Znak sprawy: ZP/220/25/19

Dotyczy: postępowania o udzielenie zamówienia publicznego w przetargu nieograniczonego, którego przedmiotem jest budowa skrzydła B budynku ginekologii wraz z łącznikiem (dokończenie budowy).

## WYJAŚNIENIE NR 1 ORAZ MODYFIKACJA SIWZ NR 1

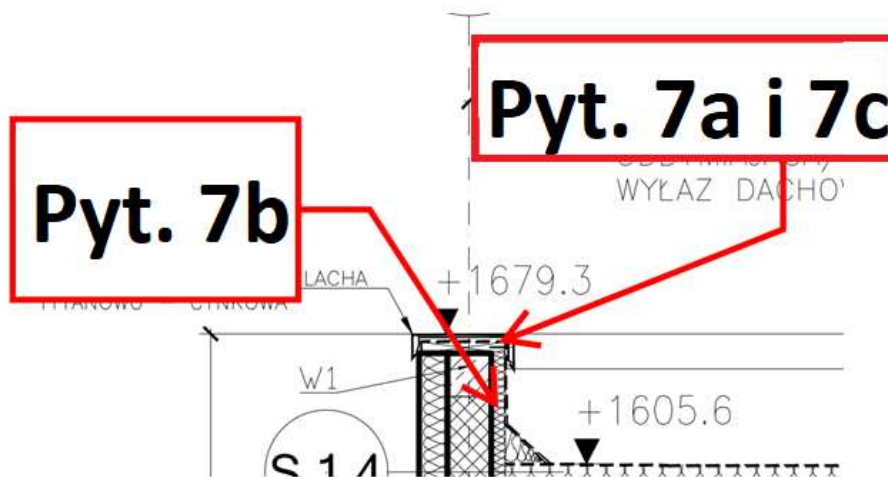
Prosimy o wyjaśnienie rozbieżności dotyczącej klatki schodowej:

- Według zestawienia stolarki okiennej na poziomie parteru klatki schodowej występuje okno O4.
- Ww. Okna O4 nie ma na rzutach elewacji.
- Jednak w/w okno jest pokazane na rys. architektury i konstrukcji.

- d) Lecz w rzeczywistości brak otworu okiennego, który nie został wykonany przez poprzednią firmę w tym miejscu, co widać na załączonych do SIWZ (strona 22) zdjęciach.

W świetle powyższego prosimy o rozstrzygnięcie konieczności lub braku konieczności wykonania okna O4 na parterze klatki schodowej.

Zamawiający wskazuje, że należy wykonać okno O4 na parterze klatki schodowej. Zamawiający wskazuje, że ze względu na rozbieżności rysunkowe, przy wycenie robót należy uwzględnić rysunek wykonawczy branży architektonicznej na którym okno O4 widnieje. Zamawiający informuje, że poprzedni Wykonawca pozostawił miejsce na poprawne wykonanie okna O4.
